論点管理表_1.

第2廃棄物処理棟のアスファルト固化装置等の使用停止(4/6)

図1 原子炉設置変更許可申請書 第8-2(2)-2図に加筆

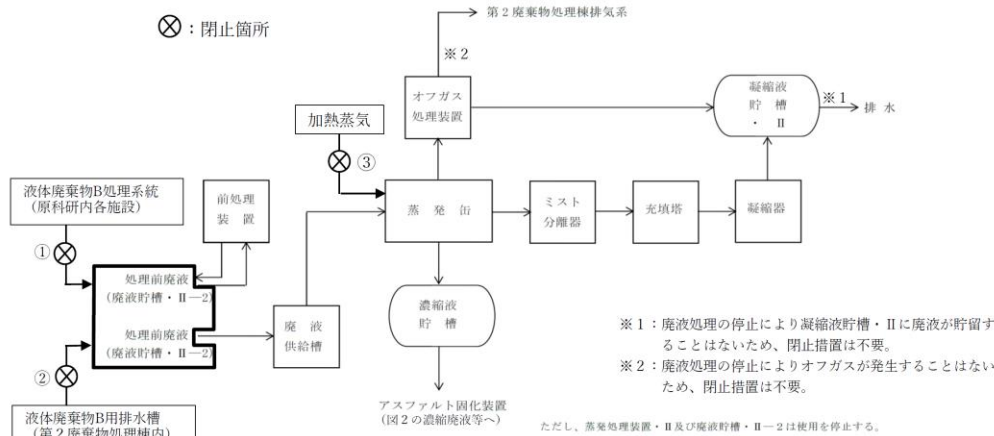
アスファルト固化装置に関連し、既に設工認を受けている設備（セル排風機等）について、技術基準の適合の維持義務を考慮し、今後どう維持していくかを説明すること。(1-1)

また、設工認の段階から状態が変わるので、設工認の要否を再度検討すること。(1-2)

アスファルト固化装置等は放射性廃液の受入・処理することを前提として設計及び工事方法の認可を得て工事を実施したのち使用前検査に合格しており、現在は技術基準に適合した状態を維持管理している。アスファルト固化装置等の使用停止はこの前提状態から変更することとなるため、配管の閉止措置については設計及び工事の計画の認可を取得した後、工事を行うこととする。配管の閉止方法は施錠措置ではなく、閉止フランジ等の設置を基本とし、「第427回核燃料施設等の新規制基準適合性に係る審査会合」の資料2-1を次ページのように変更（変更点：赤字下線）する。また、資料2-2の該当箇所についても同様に変更する。

- ✓ 使用停止とする廃液貯槽・Ⅱ-2、蒸発処理装置・Ⅱ 及びアスファルト固化装置(以下「アスファルト固化装置等」という。)は、第2廃棄物処理棟内で系統が完結しており、放射性液体廃棄物の受入貯槽である廃液貯槽・Ⅱ-2への廃液受け入れ系統を閉止することで蒸発処理装置・Ⅱ 及びアスファルト固化装置への放射性液体廃棄物の流入を確実に防止できる。(閉止箇所についてはP10、P11参照)
- ✓ **閉止措置は、閉止フランジ等の設置を基本とし、設計及び工事の計画の認可を得た上で実施**
- ✓ アスファルト固化装置等の系統内は、工業用水(一部の機器については加熱した硝酸溶液)による洗浄を実施しており、残存している汚染については、今後、作業員が入槽し、拭き取り除染を実施する。
- ✓ 処理設備の熱源となる加熱蒸気やLPGについても閉止する。
- ✓ 装置内の可燃性物質(熱媒油、アスファルト)は全量抜き出す。
- ✓ 固体廃棄物処理設備・Ⅱ と共用する設備(セル排風機等)を除き、電動機、ポンプ、計装制御系等、すべての電源供給を遮断する。
- ✓ 処理装置の加熱も行わないことから系統内の圧力上昇が生じないため、装置の内部から放射性物質(残存汚染)が系統外に漏えいする可能性は極めて低い。仮に漏えいしたとしても、その量は非常に少なく、各装置に閉じ込め機能が必要なものではない。なお、保安活動を継続することにより、残存する処理設備については、処理設備からの放射性物質の漏えいを生じないよう管理する。
